D.D. 3 aprile 2024, n. 741

**R.D. 523/1904 - N 1321 - Autorizzazione idraulica - L.R. n. 54/75 - "Interventi di manutenzione idraulica torrente Cervo L.R. 54/75".**

Interventi di manutenzione idraulica

ESTRATTI

PLANIMETRIA Scala 1:2000

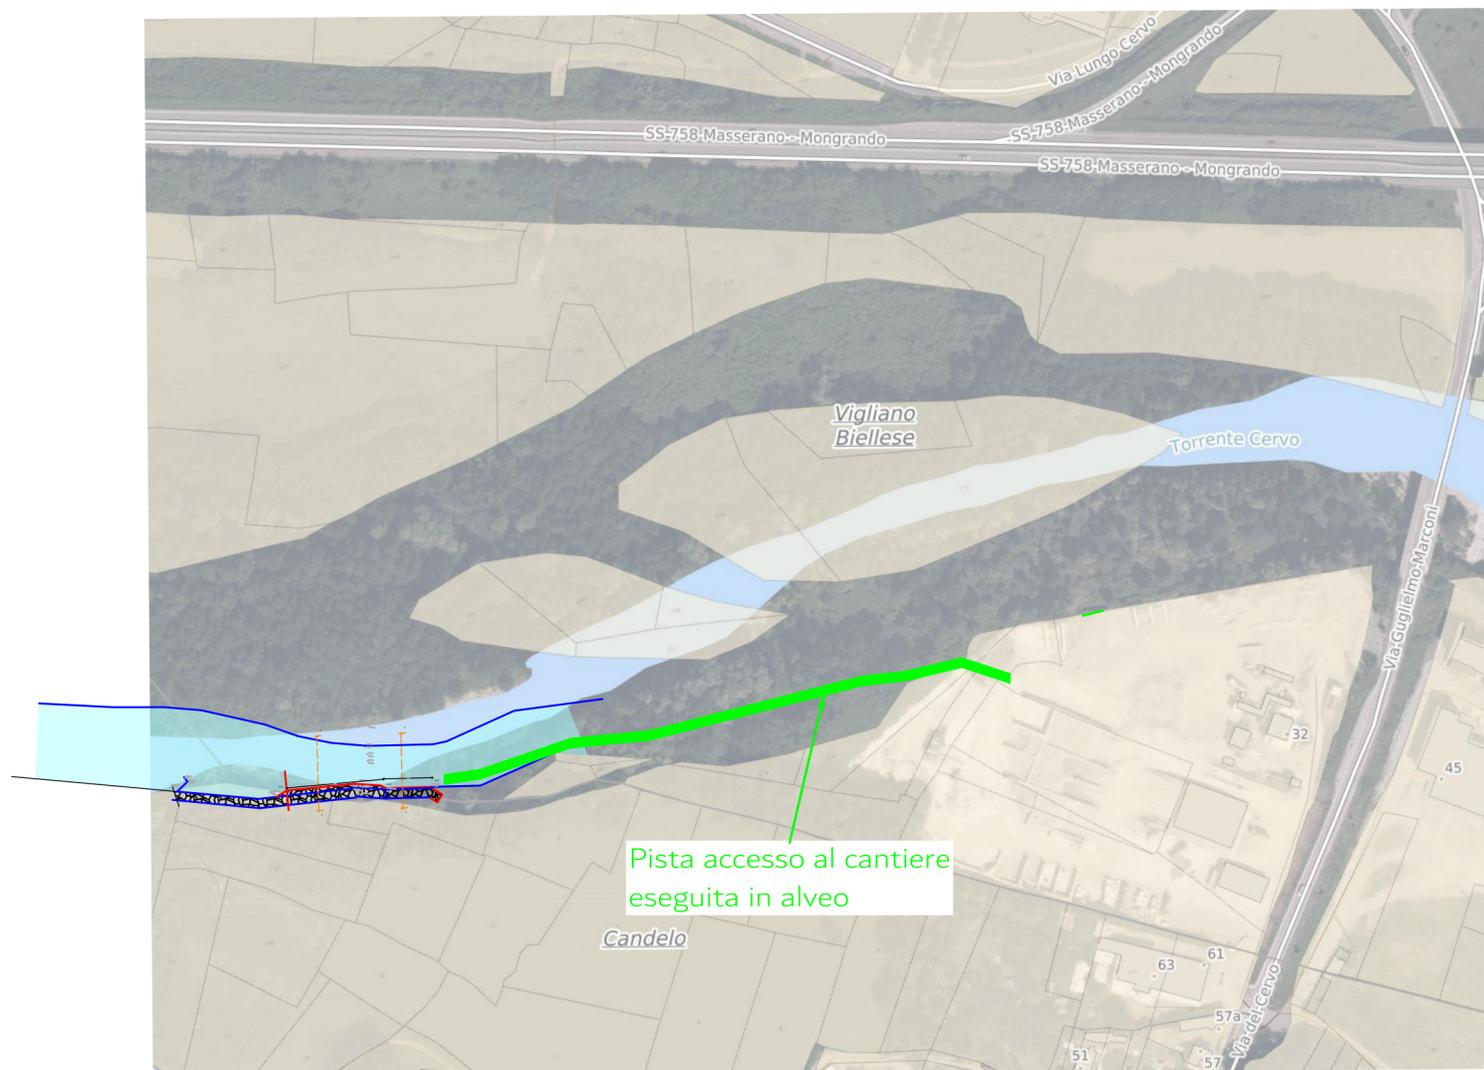
- realizzazione di pista di accesso in alveo in sponda destra mediante creazione di savanella;
- ripristino primo tratto di scogliera esistente di circa 25 m realizzando nuova berma di fondazione e ripristino ammorsamento pre-esistente sulla sponda per tutta l'altezza della scogliera;
- ricostruzione della base di fondazione di un secondo tratto di scogliera di 40 m con realizzazione di una nuova berma con caratteristiche costruttive analoghe a quella di valle;
- movimentazione di materiale lapideo a imbottimento delle sponde ed a protezione delle scogliere per un tratto di circa 65 m.

Vista la documentazione progettuale, si rilascia parere favorevole di compatibilità degli interventi nell'ambiente acquatico con la salvaguardia delle cenosi acquatiche e dell'ittiofauna, raccomandando di osservare le Prescrizioni contenute nell'Allegato A della D.G.R. 72-13725 del 29 marzo 2010 e ss.mm.ii., in particolare si prescrive:

- il calcestruzzo non dovrà venire a contatto con l'acqua prima della sua completa solidificazione;
- al termine dei lavori andrà ripristinata la naturalità del corso d'acqua creando irregolarità altimetriche del fondo alveo, con alternanza di buche e raschi e con la presenza di materiale lapideo di diversa pezzatura, al fine di creare delle aree di rifugio per la fauna ittica;

- al termine dei lavori occorrerà effettuare il recupero e il ripristino morfologico e vegetativo delle aree di cantiere, e delle piste di servizio realizzate per l'esecuzione dei lavori.
